Oggetto: [ID:7509] Valutazione di impatto ambientale ai sensi dell'art. 23 del D.lgs. 152/2006 e ss.mm.ii. Progetto definitivo Nodo Ferroviario Novara Boschetto. I Fase PRG di Novara Boschetto con Piano di utilizzo terre ai sensi dell'art. 24 del D.P.R. 120/2017", presentato da RFI spa.
Trasmissione D.G.R. 19-4386 del 22/12/2021

D.Lgs. 152/2006, articoli 23 e ss, L.R. 40/1998 Art. 18. Valutazione di impatto ambientale di competenza statale inerente il "Progetto definitivo Nodo ferroviario Novara Boschetto. I Fase PRG di Novara Boschetto con Piano di utilizzo terre ai sensi dell'art. 24 del D.P.R. 120/2017", presentato da societa' Rete Ferroviaria Italiana S.p.A. (Pos. 2021-135PAR).

alla DGR "D.Lgs. 152/2006, articoli 23 e ss, l.r. 40/1998 Art. 18. Valutazione di impatto ambientale di competenza statale inerente il "Progetto definitivo Nodo ferroviario Novara Boschetto. I Fase PRG di Novara Boschetto con Piano di utilizzo terre ai sensi dell'art. 24 del D.P.R. 120/2017", presentato da società Rete Ferroviaria Italiana S.p.A"(Pos. 2021-135PAR)

Zona san Rocco Novara

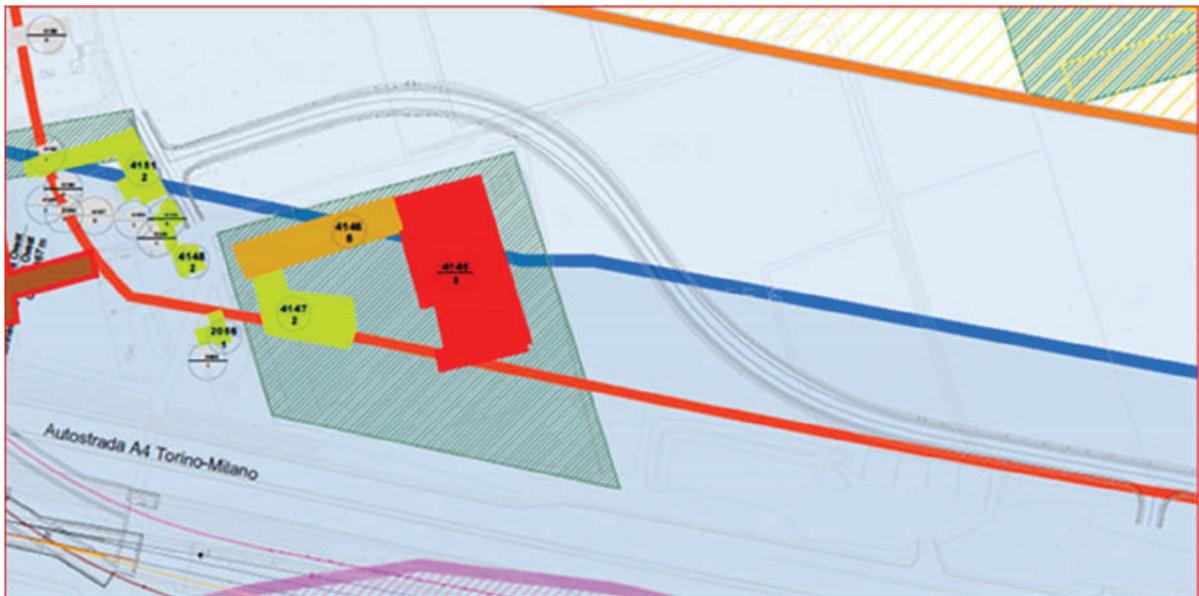
- Nelle planimetrie sottoriportate le aree tratteggiate in verde risultano essere, così come indicato in legenda, "Zone ad uso residenziale di espansione (PGR Comune di Novara)". Queste aree, nello specifico in zona San Rocco Novara e nella zona Nord di Vignale AE8 e AE7, devono essere considerate come recettori residenziali, così come previsto dalla normativa. Relativamente a queste aree, per le quali non vengono previste eventuali opere di mitigazione acustica, non vengono riportati i livelli restituiti dal modello di calcolo (cfr. documento "Studio Acustico - Livelli Acustici in facciata Ante e Post Mitigazione") e pertanto non risulta valutato il rispetto dei limiti previsti dal DPR n° 459/1998.

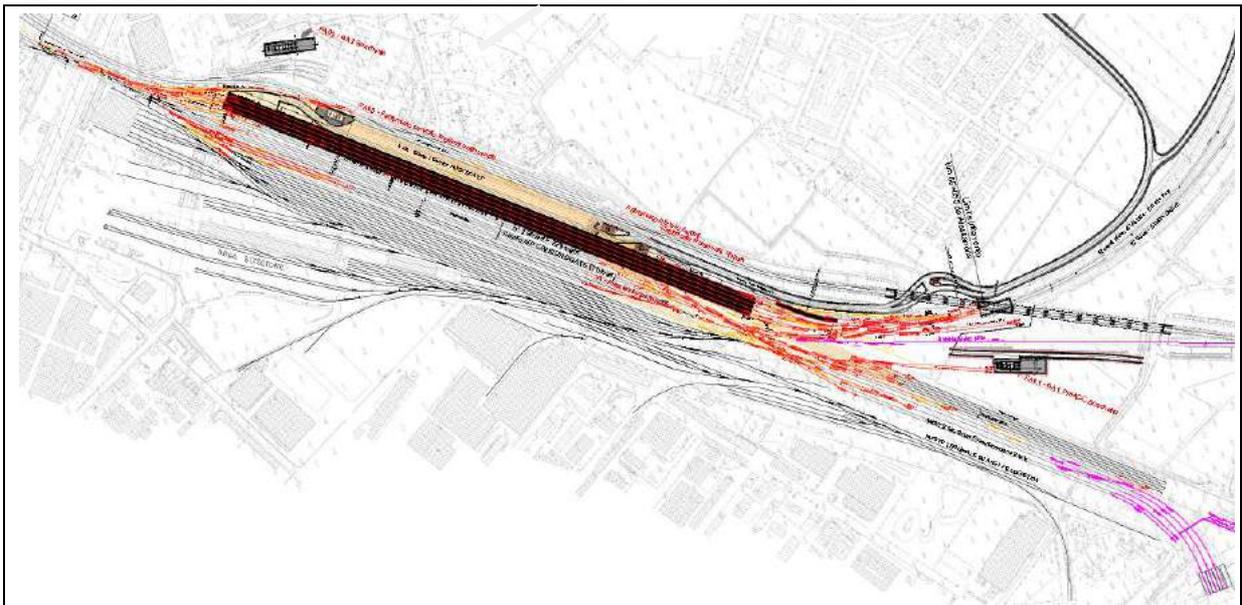
In esso elaborato i fasci dei binari in rosso ed in viola, quindi la nuova costruzione e le lavorazioni successive a cura di altro intervento sono limitate alla parte nord di boschetto. L'area di scissione <attuale area Mercitalia Logistic di via Martino della Torre> e il nuovo terminale su area FS logistica sono dati in colore nero ovvero "binario esistente".

Pe contro nell'elaborato Planimetria dell'uso programmato del suolo scala 1:5000 n. NM0Y00D225P5SA001002A, ergo planimetria di progetto su PRG <parte sud>, non compaiono i nuovi fabbricati in progetto ma solo le infrastrutture stradali, per alcuni tratti, ed i fasci dei binari di tutto il Boschetto, per altro tutti in rosso, di talché non è possibile verificare:

1. se essi fabbricati di progetto, come parrebbe, siano interamente ricompresi in area destinata da PRG per infrastrutture ferroviarie esistenti;
2. quali siano i fasci dei binari oggetto d'intervento, se solo quelli a nord e a est o anche quelli a sud verso l'area di scissione <Mercitalia>; questo risulta di fondamentale importanza ai fini urbanistici come tra poco esposto.

Estratto Elaborato NM0Y00D225P5SA001002A <el. n. 50 di 971>

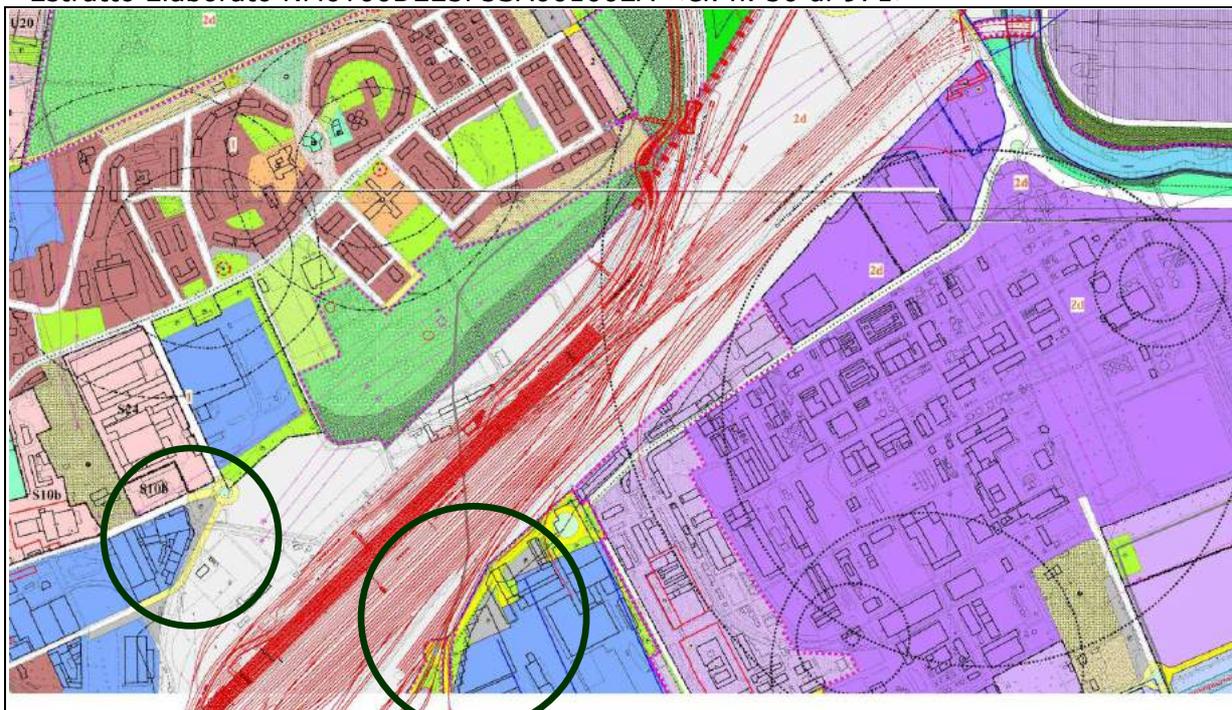
Nella tavole successiva oltre a evidenziare la differenza riscontrata, si pone l'evidenza delle ricadute, sicuramente positive, che il progetto ha sul territorio ma che con un ulteriore minimo sforzo progettuale, magari delegato alla 2^a fase di PRG, potrebbero ulteriormente migliorare le performance dello scalo anche sotto il profilo della correlazione con le previsioni viabilistiche del Piano Regolatore Generale che intendono controllare la trasformazione delle aree limitrofe lo scalo ferroviario di Boschetto che ad oggi sono interessate da interventi anch'essi di trasformazione sia sotto il profilo funzionale, di rigenerazione delle aree che ambientale <DSV Reale Estate Novara.

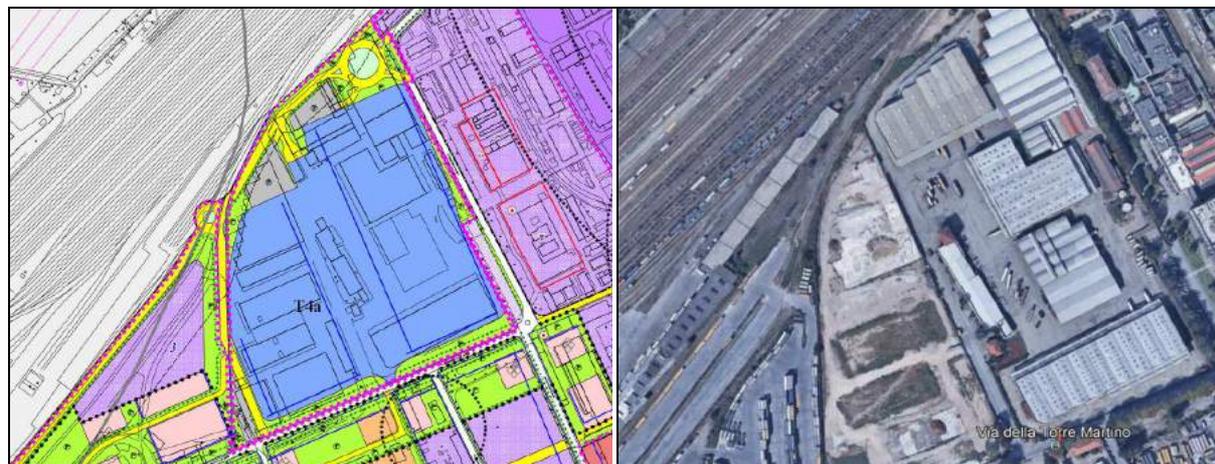
Questa previsione urbanistica sarebbe attuabile nel momento in cui il progetto di PRG Novara Boschetto, 1^ o 2^ fase, razionalizzasse la posizione dei propri fasci di accesso a Mercitalia alias area Scissione tenendo conto della previsione della strada e del suo Gate d'ingresso. In realtà il binario da spostare è solo il primo a sud, questo comporterebbe l'innegabile beneficio di un miglior accesso all'area d'interscambio, ma soprattutto quello ambientale di eliminare il transito degli autotreni da via Martino della Torre, oggi utilizzata per l'accesso all'area.

Si richiede di verificare tale ricomprensione nel progetto de quo.

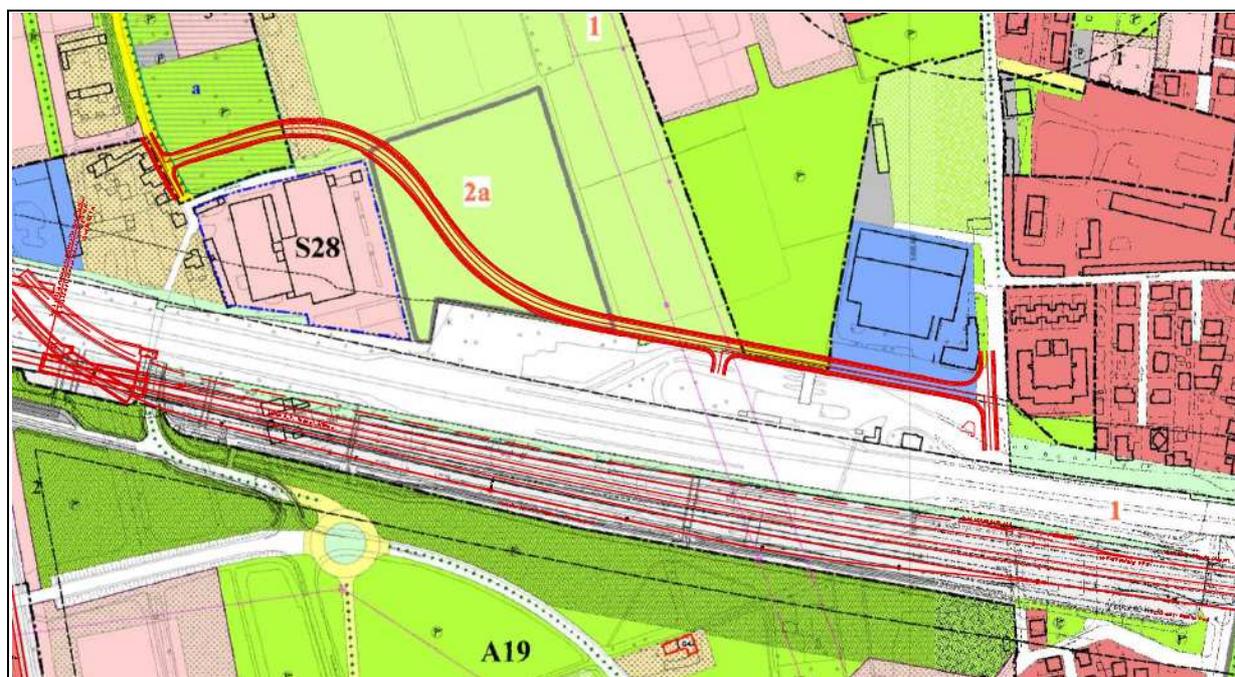
Si deve segnalare, come per la viabilità di accersso di San Rocco, che anche la particella del Fg. 23 mappale n. 898, sotto riportata su stralcio del fg. catastale è uno standard urbanistico ceduto al Comune per effetto di una Convenzione Urbanistica vigente n. 34.615 rep. n. 14.453 racc. a Rogito Notaio Autieri. Ai sensi della L. 98/2013 art. 30 c. 3/bis la data di scadenza per il completamento degli interventi è stata procrastinata al 27.10.2024. L'area è stata ceduta al Comune nello stato di fatto per mq. 5.225. L'area

potrebbe essere un parco urbano ed un'area verde che però risulterebbe tagliata in due dalla infrastruttura viaria di progetto; esso progetto potrebbe essere per la parte traslato lungo la via Baveno, con adeguamento della stessa al fine di:

1. utilizzare, adeguandola, un tratto di viabilità esistente;
 2. consentire la realizzazione di un'area verde di proprietà del Comune unitaria;
- senza per altro modificare la funzionalità di una viabilità locale il cui flusso di traffico in previsione sarà esiguo.

C2_PL via delle Rosette – C.so Risorgimento in prossimità di via G. da Verrazzano

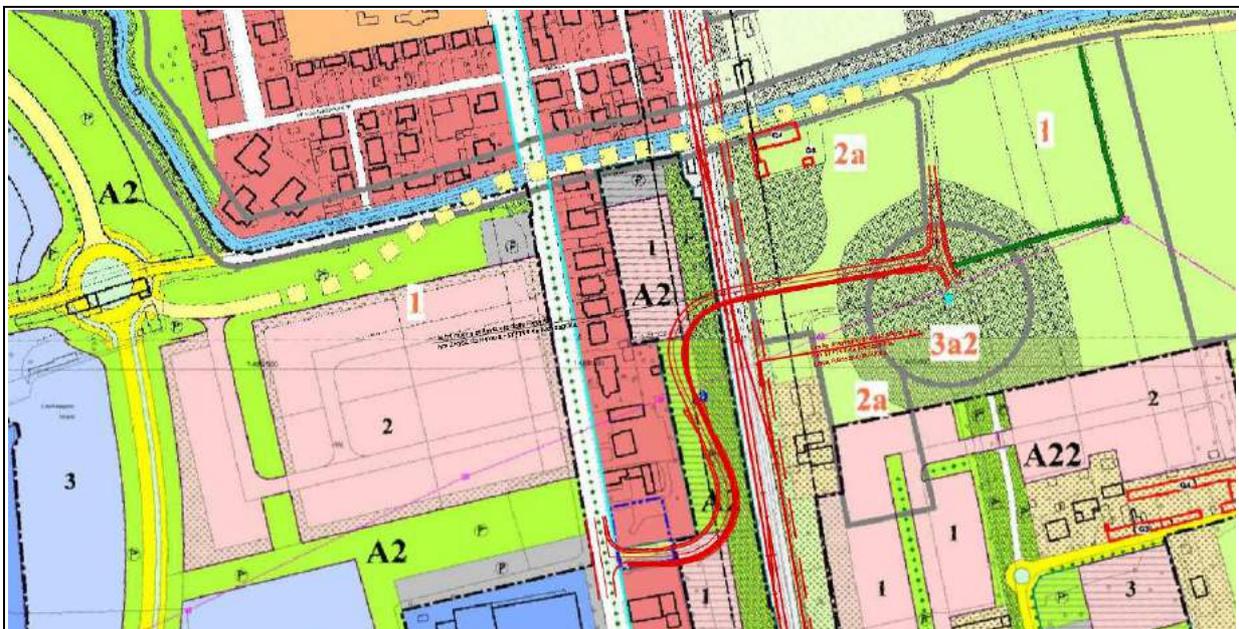
In alternativa al PL di via delle Rosette viene proposta un sottopasso ferroviario ad S che diparte da Corso Risorgimento e si collega a via delle Rosette più in basso.

Questo Servizio non entra nel merito della correttezza ingegneristica di progettazione dell'opera; purtuttavia la ritiene un risoluzione viaria puntuale e differente dalla previsione del sottopasso previsto in PRG tra la Verrazzano – Rosette, viabilità di quadrante e di più ampio respiro tra la via del Cioché <finanziata in Protocollo d'Intesa da RFI TAV 2000 – opera n. 1> e l'abitato di Veveri. Sono in sostanza due previsioni a scala diversa di cui la 1° con l'intersezione a T su corso Risorgimento, asse primario d'ingresso/uscita nord di Novara direzione Vignale, con conflitto di manovra sulle svolte a sinistra. Ai fini della razionalizzazione della viabilità di tutta l'area e non solo della soppressione del passaggio a livello è preferibile la soluzione prevista in PRG.

C3_PL Veveri nord – Via Verbano – strada C.na Mirabella – Cameri area industriale SS32

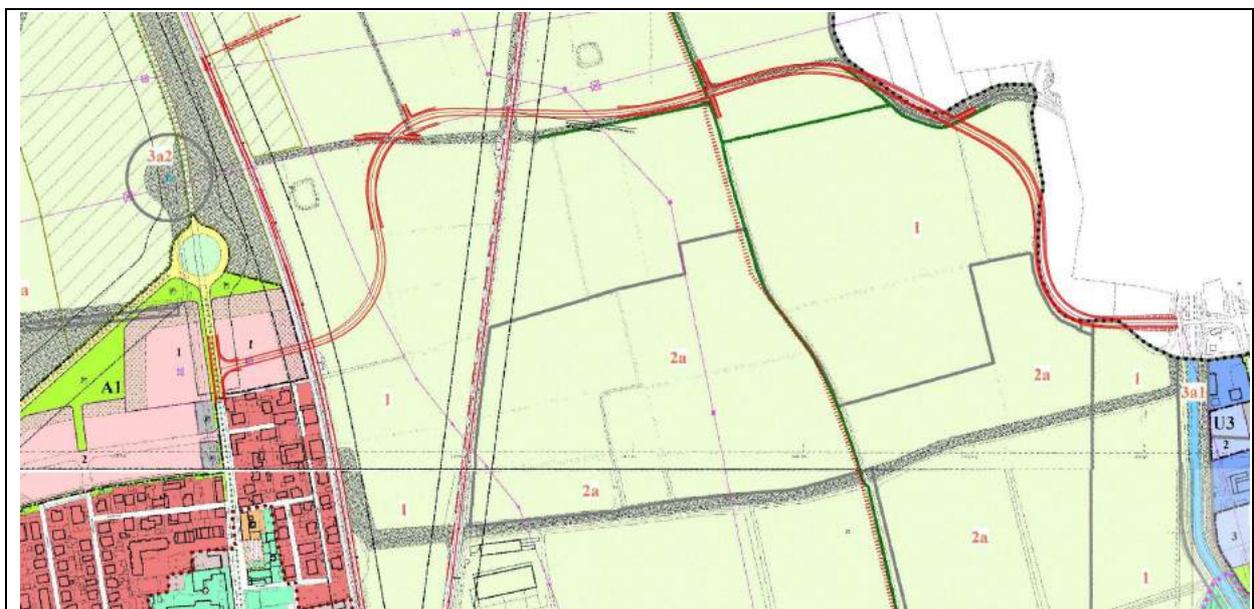
In questo caso particolare si denota come la soluzione di testa su Corso Risorgimento sia facilmente modificabile nel senso dell'attuazione delle previsioni di PRG del Comune. Infatti è secondo l'Ufficio è poco sensato proporre un'intersezione a T 70 m. circa prima della previsione della rotatoria su Corso Risorgimento Testa dello sviluppo urbanistico della corona nord ovest di Vignale.

Certamente è necessario disassare il tracciato del Corso ed il centro della rotonda rispetto all'attuale posizione urbanistica così da consentire lo sviluppo lineare della viabilità in pendenza per sottopassare la linea ferroviaria Novara - Domodossola; ciò consentirebbe di ripensare, magari in parte trincea anche il sottopasso della Novara - Oleggio e dare una forma più lineare alla viabilità, che per espressa dichiarazione progettuale vuole seguire il più possibile le viabilità agricole esistenti; il problema è che la viabilità in progetto non è più una viabilità con caratteristiche ed a servizio delle aree agricole, ma al contrario una viabilità trasversale di collegamento tra la SR 229 per Borgomanero e la SS 32 per Arona.

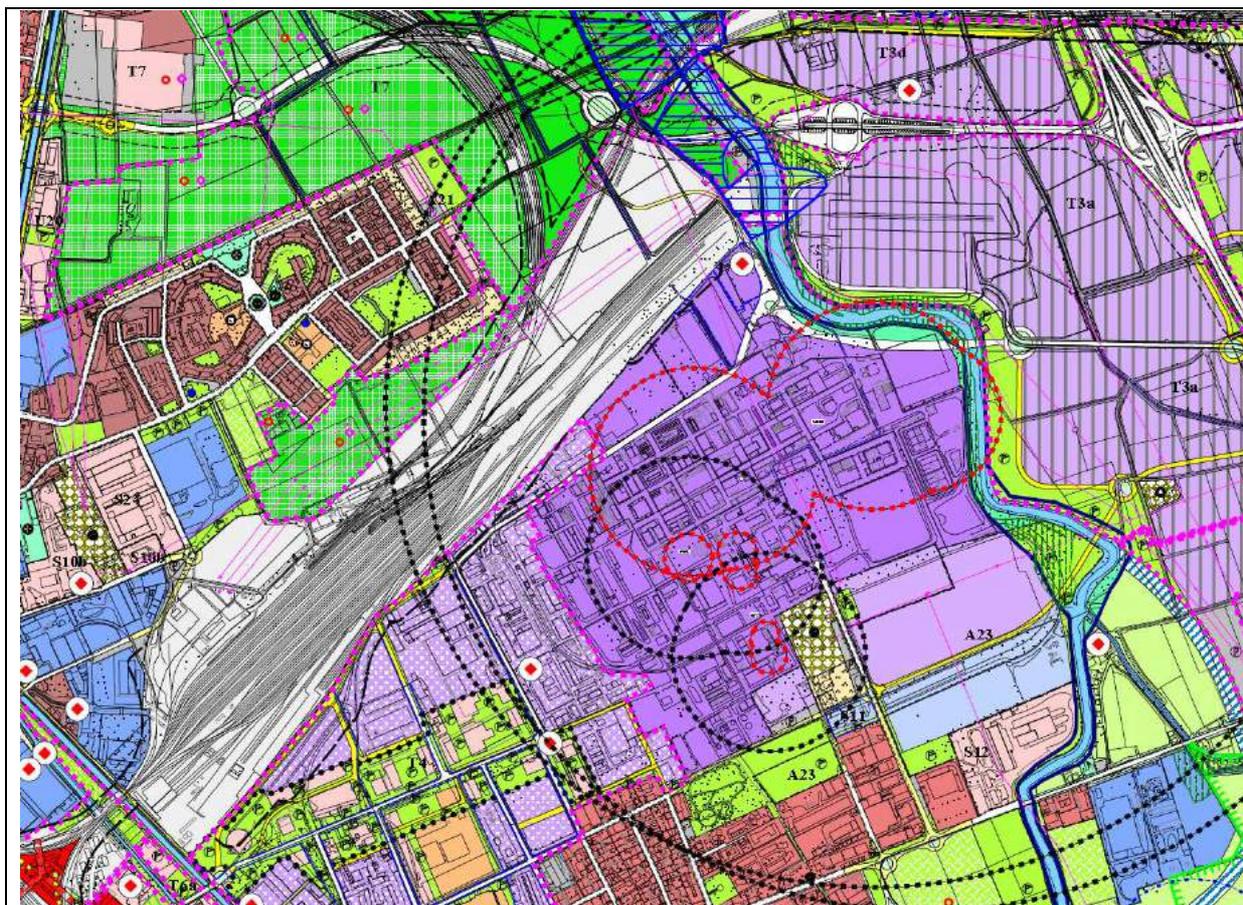
Di seguito gli scenari incidentali RIR della proposta tecnica del progetto preliminare di Variante strutturale adottata con DCC n. 55/2017 del 28.06.2017 al fine di verificare la compatibilità territoriale e l'eventuale compatibilità ambientale del progetto.

Gli scenari rappresentati sono senza lo stabilimento Albite uscito nel 2021 dall'elenco del D. Lgs.vo 105/2015.
